Reactienota zienswijzen en ambtshalve wijzigingen 'Emmeloord, Dokter Jansenpark'

Onderwerp: Reactie op gesprek van 30-11-2022: De ontwikkeling van een appartementengebouw op de hoek van het Dokter Jansenterrein, te Emmeloord

Bezinning 19 februari

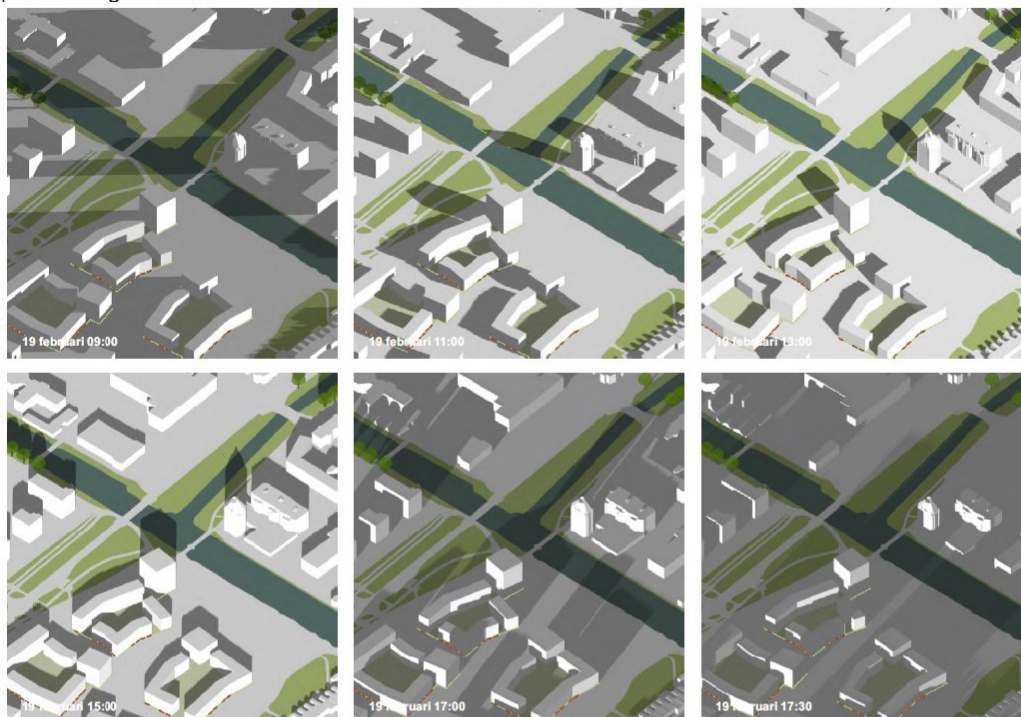
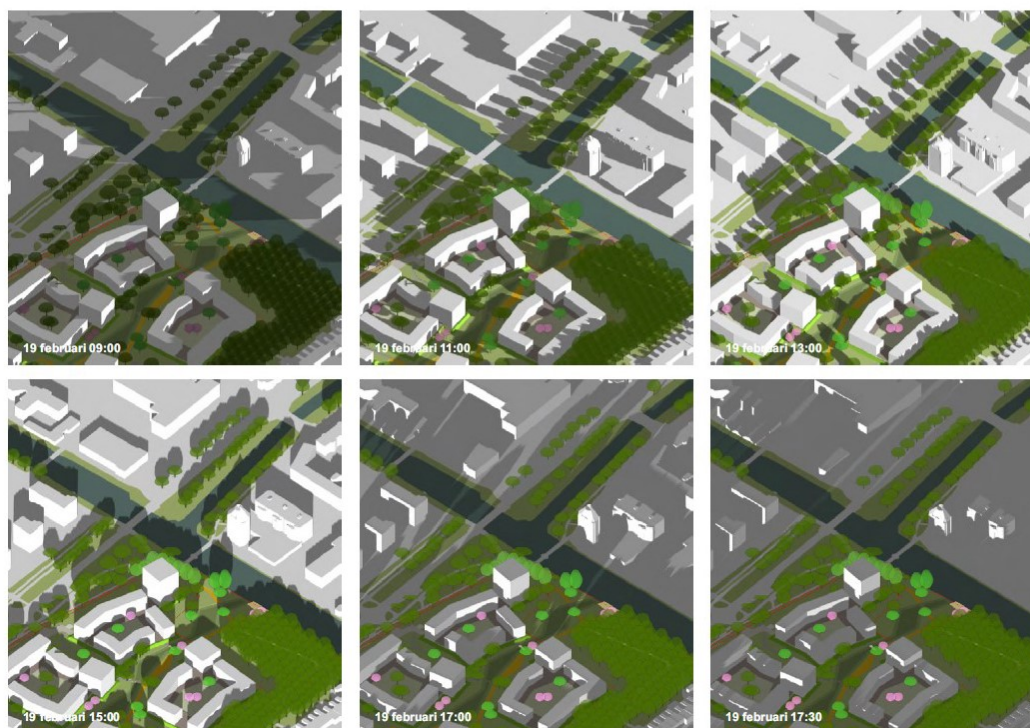
Wat is het effect van de zon op de toren?

De schaduwwerking van het appartementengebouw is inzichtelijk gemaakt met behulp van een bezonningsstudie. Daarbij is de datum van de TNO norm voor bezonning gehanteerd, te weten: 19 februari. Zie toelichting: [Bezonning - Kenniscentrum InfoMil](#)

Uit deze studie maken wij op dat als de bestaande bomen buiten beschouwing worden gelaten, het appartementengebouw rond 17:30 uur enige schaduw ontvangt. Een half uur later, om 18:00 is de zon onder volgens het model.

Rekenen wede bomen mee, dan is het schaduweffect nihil. Later in het seizoen draait de zon aan het eind van de dag verder naar het (noord)westen en heeft het appartementengebouw geen invloed meer.

Op basis van de bezonningsstudie blijkt dat het schaduweffect op de toren beperkt is.

| Zichtlijn in het huidige plan

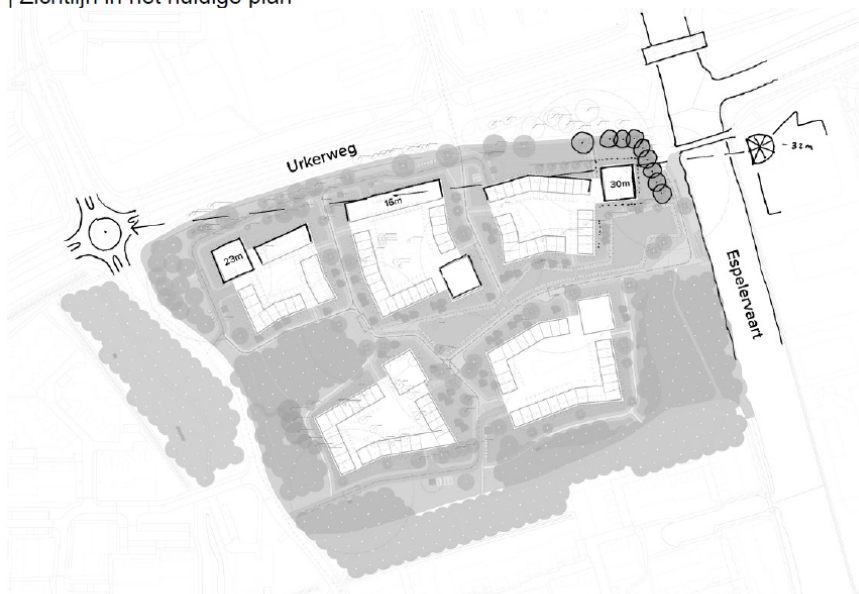
Het beoogde appartementengebouw is op 74,7 m afstand gesitueerd van de toren aan de Kampwal. Er is gestudeerd op het effect van de plannen op de zichtlijn naar de Urkerweg. Als referentie is de zichtlijn van het gebouw aan de Kampwal (midden van het gebouw) tot aan de rotonde van de Urkerweg / Kometenlaan genomen, zie onderstaande afbeelding. Het hoogteaccent van 8 lagen (max 30m) raakt deze zichtlijn net.

| Gebouw 3 m naar achter schuiven

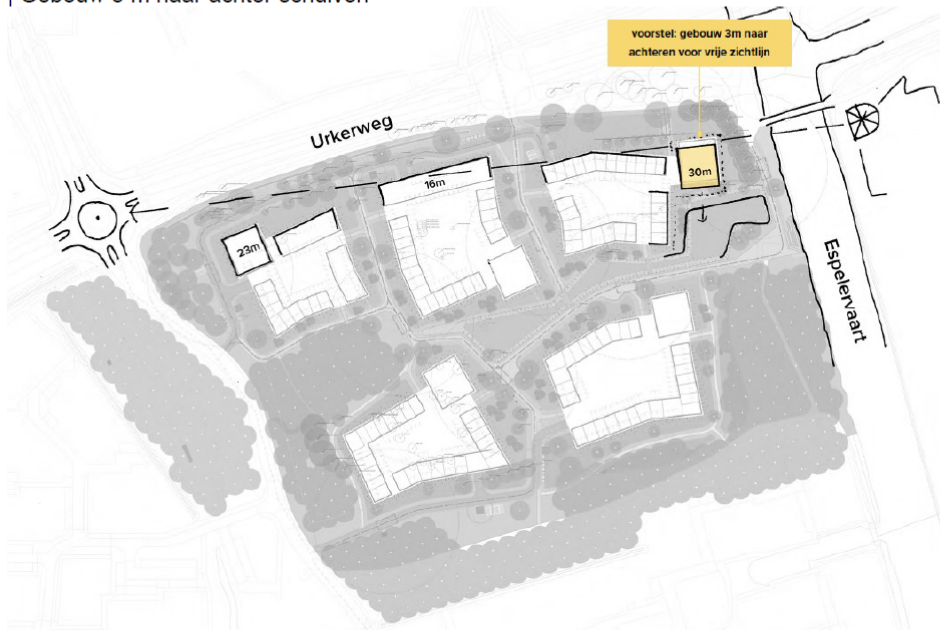
Het spiegelen of het verschuiven van dit appartementengebouw heeft effect op de ruimte erachter (de waterbergingszone) en de gevellijn aan de zijde van de Urkerweg. Het beoogde beeld aan de Urkerweg is een wisselende gevellijn waarbij de accenten naar voren steken. Wanneer het gebouw meer dan 3 m naar achter wordt geschoven steek het gebouw niet meer naar voren t.o.v. de gevel van de rest van het blok. Het blok raakt daarmee haar rol als ruimtelijk accentpunt kwijt. De consequentie voor de waterbergingszone is op te lossen. Hier moet eenzelfde aantal vierkante meters voor worden gecompenseerd, mogelijk moeten hiervoor (extra bestaande) bomen worden gekapt.

Aanpassing: naar aanleiding van deze zienswijze wordt het appartementengebouw in de noordoostelijk hoek van het plangebied 3 meter terug geschoven (gezien vanaf de Urkerweg) op de verbeelding van het bestemmingsplan. Dit betekent verschuivingen in de bestemming Wonen en bijbehorend bouwvlak en aanduidingen en bestemming Groen ter hoogte van dat appartementengebouw. Tevens is/wordt het beeldkwaliteitsplan hierop aangepast.

Het voorstel is om het gebouw maximaal 3 meter terug te schuiven. Daarmee behoudt het de beoogde ruimtelijke structuur aan de Urkerweg, zijn de consequenties voor de waterbergingszone aan de achterzijde beperkt en wordt de zichtlijn vrijgespeeld. Ook is dit een verdedigbare verschuiving naar andere belanghebbenden.
